軽微な変更届

開発協議申出書 受付番号	第 22-584 号
開発構想の名称	雲雀丘3丁目宅地造成事業及び水路整備工事
開発事業区域 の位置	宝塚市 雲雀丘3丁目173-1の一部、173-2、173-3、173-4の一部 173-5の一部、173-7の一部、174
協定締結年月日	平成 24 年 10 月 31 日
標識の修正(予定)日	令和 5 年 8 月 16 日
変更の理由	・事業主の変更に伴う、事業計画の見直しの為
変更箇所一覧(項目が多い場合は同様式の別紙で提出してください。)	
変更項目	新 旧
別紙	別紙 別紙

開発協定変更申出書(令和元年7月1日提出)からの変更内容

土地利用計画平面図 S=1:500

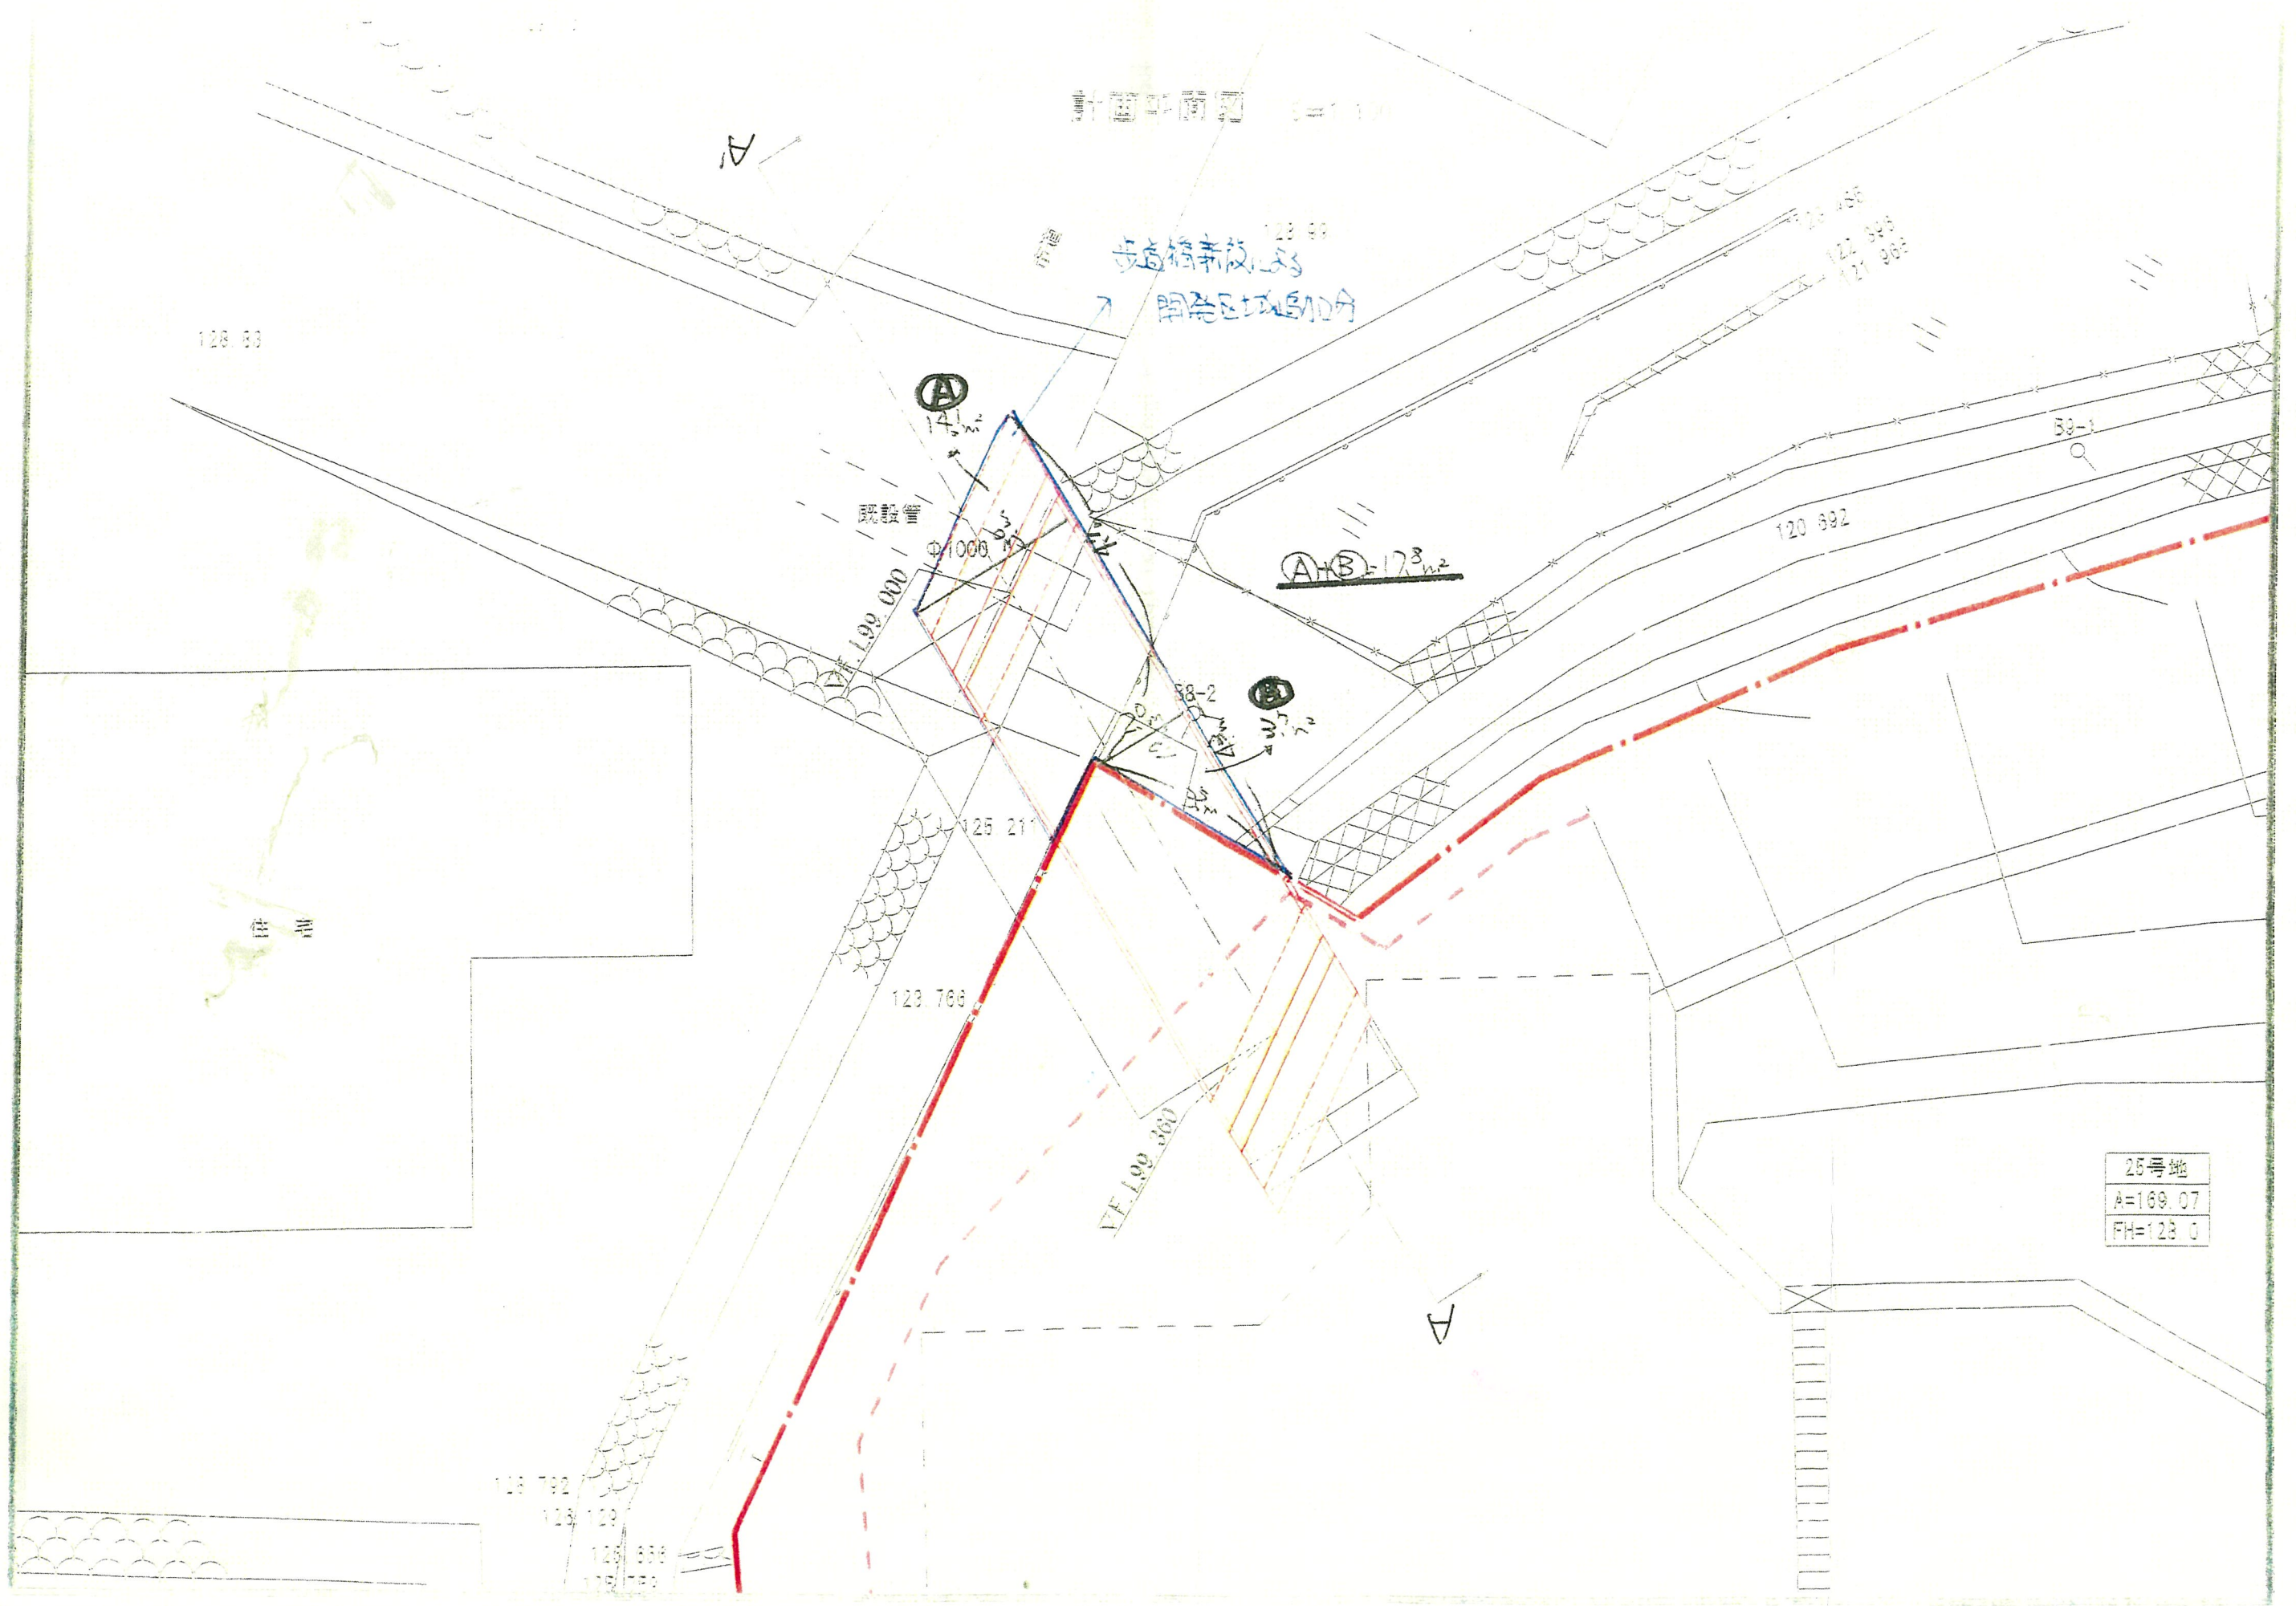
変更・取下		今回の軽微な変更内容	開発協定変更申出書の内容(令和元年7月1日提出)		変更理由
			新	旧	
変更	連絡先の変更	ドリムワークス株式会社	ドリムワークス株式会社		
取下	歩道橋の設置	—	歩道橋の設置 L=9000有効W=3000全幅=3180		事業計画の変更
取下	歩道橋の設置に伴う地番の追加	—	宝塚市雲雀丘3丁目172番地先水路(法定外公共物) 宝塚市雲雀丘3丁目189番(市道)及び水路		事業計画の変更
取下	歩道橋の廃止に伴う開発事業区域面積	22,157.49㎡	22,175.29㎡		事業計画の変更
変更	工期の変更(完了)	令和9年(2027)3月31日	令和2年(2020)12月末		事業計画の変更
変更	地番の変更	宝塚市雲雀丘3丁目173-1の一部、 173-1の一部、173-2、173-3、173-4の 一部 173-5の一部、173-7の一部、174	宝塚市雲雀丘3丁目173の一部、 174、175の一部、155の一部、130-1の一部、 雲雀丘3丁目172番地先水路(法定外公共物)、 雲雀丘2丁目189番(市道)及び水路		分筆による開発事業 区域の地番の変更
